**GMINA GIBY
GIBY 74A
16-5-6 GIBY**

Znak sprawy: ZP.271.14.2020

“Budowa Remizy dla OSP Giby “

Gmina Giby , Giby 74A 16-506 Giby informuje, że wpłynęły zapytania dotyczące przetargu nieograniczonego pn. - Budowa Remizy dla OSP Giby

Sposób układania kabla:

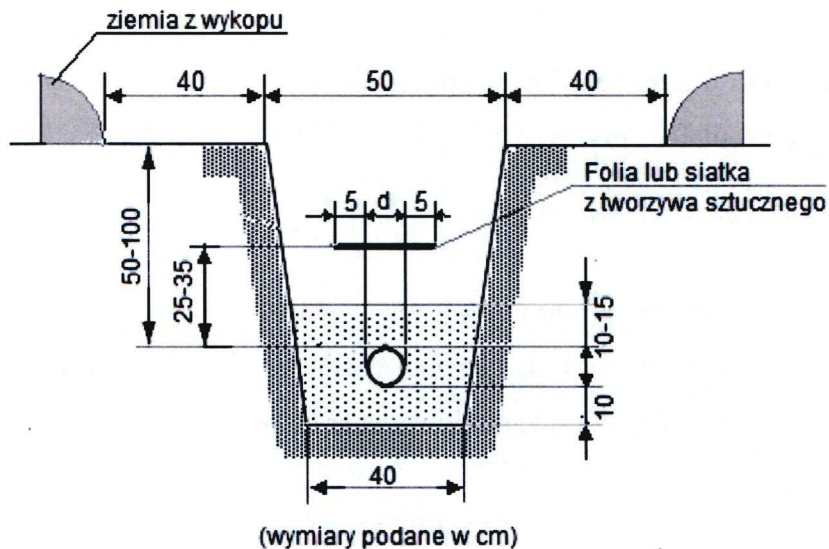
6. Proszę o załączenie projektu zasilania elektrycznego budynku.

Odpowiedź:

Projekt budowlany obejmował swoim zakresem instalacje elektryczne wewnętrzne.

Zasilanie obiektu odbywać się będzie ze złącza kablowo pomiarowego umieszczonego przy granicy działki.

Od złącza kablowego ZKP do tablicy rozdzielczej projektowanego budynku należy ułożyć wewnętrzną linię zasilającą WLZ kablem typu YKY 4x10mm².

Kabel ułożyć w rowie kablowym na głębokości 0,7m na podsypce z piasku o gr. 10 cm (rów głębokości 0,8m), przysypać warstwą piasku gr. 10 cm, następnie 25cm warstwą gruntu kategorii II (bez kamienia i gruzu) po czym przykryć folią ochronną koloru niebieskiego i zasypać rów kablowy zagęszczając grunt warstwami. W gruntach nie piaszczystych kable należy układać linią falistą z zapasem 3-4% na kompensację przesunięć gruntu. W trakcie zasypywania rowu kablowego należy zagęszczać warstwy gruntu co około 0,2m. Zostawić zapas kabla minimum 2m.

Wszystkie skrzyżowania z projektowaną oraz istniejącą infrastrukturą techniczną za-

bezpieczyć rurami osłonowymi.

Prace wykonać zgodnie z normą N SEP-E-004 „Elektroenergetyczne i sygnalizacyjne linie kablowe. Projektowanie i budowa.”

Przed zasypaniem kabla należy wykonać inwentaryzację geodezyjną.
